EKSPERTYZA TECHNICZNA STANU OCHRONY PRZECIWPOŻAROWEJ

dla bloku nr 3 Szpitala Wojewódzkiego we Włocławku przy ul. Wienieckiej 49

sporządzona w trybie w § 2 ust.2 rozporządzenia Ministra Infrastruktury
z dnia 12 kwietnia 2002r. w sprawie warunków technicznych, jakim powinny
odpowiadać budynki i ich usytuowanie (Dz. U. Nr 75, poz. 690, z późn. zm.)

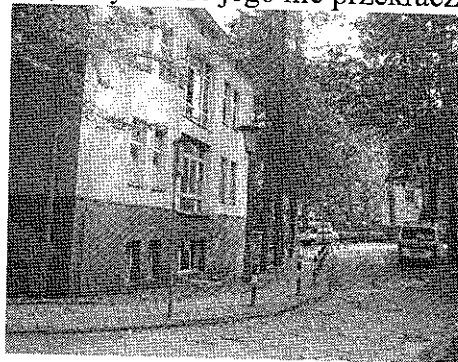
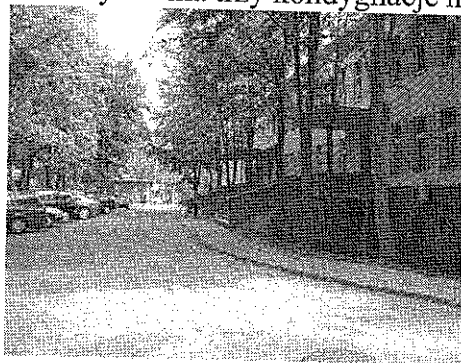
Zgodnie z § 28 ust. 1 i 3 rozporządzenia [2] blok nr 3 wyposażono w gaśnice przenośne, przy czym jedna jednostka masy środka gaśniczego 2 kg (lub 3 dm³) zawartego w gaśnicach powinna przypadać w budynku zakwalifikowanym do kategorii ZL zagrożenia ludzi na każde 100 m² powierzchni. Ilość i rozmieszczenie gaśnic należy opracować w Instrukcji bezpieczeństwa pożarowego.

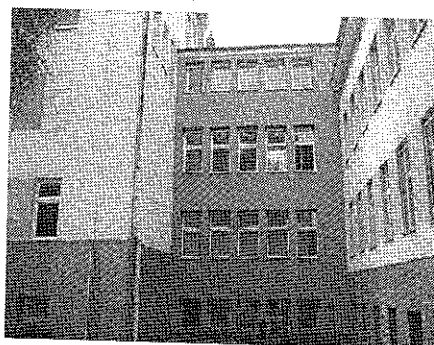
At.2) Długości dojść ewakuacyjnych, przy jednym dojściu, z najdalszych pomieszczeń, do wyjścia na zewnątrz bloku nr 3 lub do klatki schodowej obudowanej przeciwpożarowo i oddymianej, na poszczególnych kondygnacjach wynoszą:

- parter – z lewego skrzydła budynku do drzwi klatki schodowej 20m,
- I piętro – z lewego skrzydła budynku do drzwi klatki schodowej 17m, zaś z prawego skrzydła 20 m.

At.7) Szerokość drzwi w suterenie, po wyjściu z klatki schodowej wynosi 1,00m, zamiast 1,40 m.

At,10) Hydrant wewnętrzny zlokalizowany na korytarzu w piwnicy posiada zawór odcinający zlokalizowany na wysokości 1,55 m.
